A14 Bologna-Bari-Taranto
Tratto Bologna Borgo Panigale-Bologna San Lazzaro
Potenziamento in sede del sistema autostradale e Tangenziale di Bologna

Documentazione relativa alle
Verifiche di ottemperanza alle Condizioni Ambientali
riguardanti le valutazioni acustiche in fase di cantiere

- **DECVIA 133/2018: condizioni A10 h), C84, C85, C86, C87**
- **Provvedimento di esclusione dalla VIA - Viadotti Reno e Savena n. 173 del 03.06.2021: condizione VIAD9.1**

PRECEDENTE FASE PROGETTUALE – C003

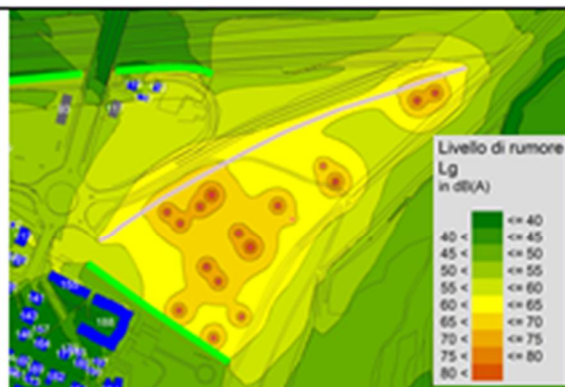
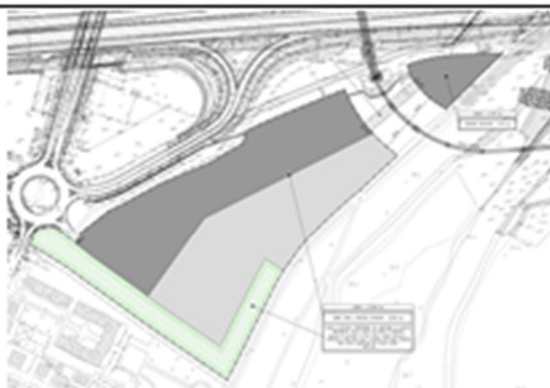
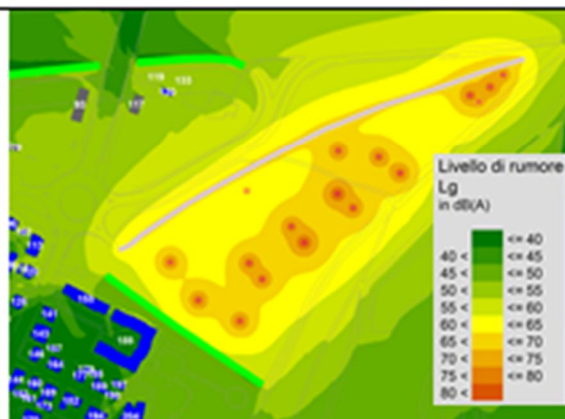
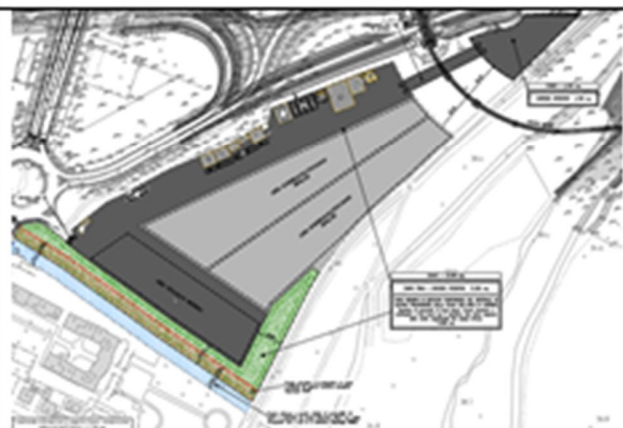
Rif. Esclusione VIA viadotti Reno e Savena - Decreto N. 173 del 03-06-2021	
Testo prescrizione	<u>PRESCRIZIONE VIAD9.1:</u> <i>Fase di cantiere: per entrambi i cantieri, si dovrà ottimizzare l'accessibilità ai cantieri operativi e l'organizzazione delle attività al loro interno, in modo da contenere quanto più possibile gli impatti verso i ricettori potenzialmente impattati. Si ritiene necessario tenuto conto dei livelli acustici simulati per i ricettori limitrofi a tali aree, che evidenziano superamenti del limite previsto dalla zonizzazione acustica comunale per entrambi i cantieri e tenuto infine conto della rilevante durata temporale delle lavorazioni previste, che vengano rimodulate le superfici previste per le due aree di cantiere.</i>
Rif. Prescrizioni successive correlate	
Testo osservazioni	<i>Nessuna prescrizione.</i>
Risoluzione nel Progetto Esecutivo	
<p>Il Progetto Esecutivo ha previsto la riorganizzazione delle attività all'interno dei cantieri CO003 e CO004. La rimodulazione delle superfici è stata finalizzata all'allontanamento delle attività acusticamente più impattanti dai ricettori residenziali posti in prossimità delle aree di cantiere. In tal senso si conferma che la rimodulazione delle attività all'interno dei cantieri e degli accessi hanno consentito, in coerenza con gli approfondimenti disponibili nella presente fase progettuale, anche una conseguente ottimizzazione del posizionamento delle barriere (CO004), consentendo una sensibile riduzione dell'impatto acustico per i ricettori posti in prossimità dei cantieri.</p> <p>Nello specifico si evidenzia, con riferimento al cantiere CO003, una lieve riduzione dei livelli di emissione attesi al ricettore più esposto (n.3 piani – Edificio 188) per cui permane un lievissimo superamento del limite di riferimento.</p> <p>L'ottimizzazione del posizionamento della barriera, dato lo spostamento del varco di accesso, consente un miglioramento dei livelli di emissione al ricettore più esposto (2187) tale da consentire il rispetto del limite di riferimento.</p> <p>Ciò risulta evidente negli stralci che seguono nei quali sono riportati i confronti tra le due fasi progettuali.</p>

VIAD 9.1- Decreto N.173 del 03/06/2021

Codice	Piano	Classe	IMPATTI Non Mitigati	LIMITI EMIS.	DELTA	IMPATTI Mitigati	DELTA
			(dB(A))	(dB(A))	(dB(A))	(dB(A))	(dB(A))
188	1	IV	61,7	60	1,7	46,7	-13,3
188	2	IV	61,7	60	1,7	51,7	-8,3
188	3	IV	61,7	60	1,7	57,6	-2,4
188	4	IV	61,7	60	1,7	60,1	0,1
188	5	IV	61,6	60	1,6	61,5	1,5
188	6	IV	61,6	60	1,6	61,6	1,6

Codice	Piano	Classe	IMPATTI Non Mitigati	LIMITI EMIS.	DELTA	IMPATTI Mitigati	DELTA
			(dB(A))	(dB(A))	(dB(A))	(dB(A))	(dB(A))
188	1	IV	60,2	60	0,2	45,8	-14,2
188	2	IV	60,8	60	0,8	50,9	-9,1
188	3	IV	60,9	60	0,9	56,8	-3,2
188	4	IV	60,9	60	0,9	60,8	0,8
188	5	IV	60,9	60	0,9	60,8	0,8
188	6	IV	60,8	60	0,8	60,8	0,8

PROGETTO ESECUTIVO – C003

PRECEDENTE FASE PROGETTUALE – CO004

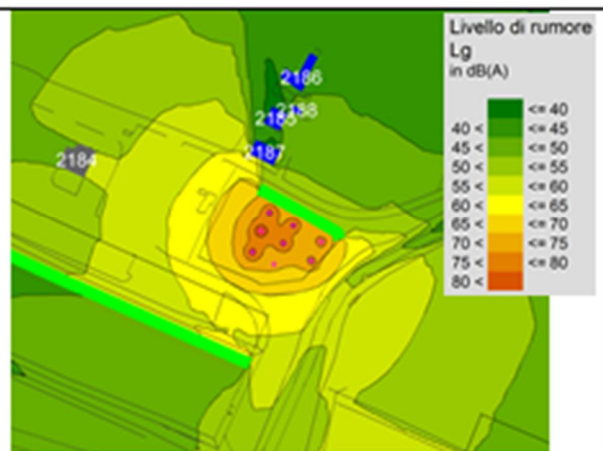
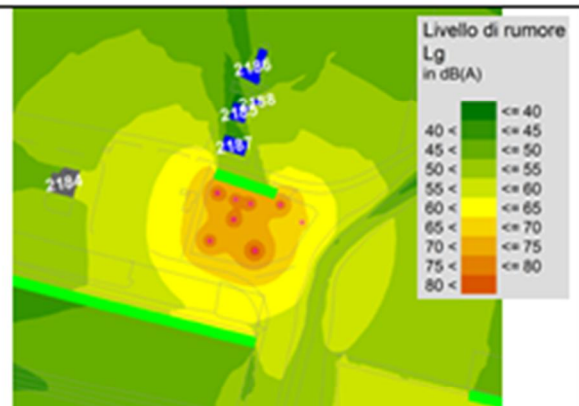
VIAD 9.1- Decreto N.173 del 03/06/2021

Codice	Piano	Classe	Direzione	IMPATTI Non Mitigati	LIMITI EMIS.	DELTA	IMPATTI Mitigati	DELTA
				(dBA)	(dBA)	(dBA)	(dBA)	(dBA)
				6 22	6 22	6 22	6 22	6 22
2187	1	III	SW	64,7	55	9,7	56,6	1,6
2187	2	III	SW	64,8	55	9,8	57,5	2,5

Codice	Piano	Classe	Direzione	IMPATTI Non Mitigati	LIMITI EMIS.	DELTA	IMPATTI Mitigati	DELTA
				(dBA)	(dBA)	(dBA)	(dBA)	(dBA)
				6 22	6 22	6 22	6 22	6 22
2187	1	III	SW	65,4	55	10,4	50,6	-4,4
2187	2	III	SW	65,8	55	10,8	53,4	-1,6

PROGETTO ESECUTIVO – CO004
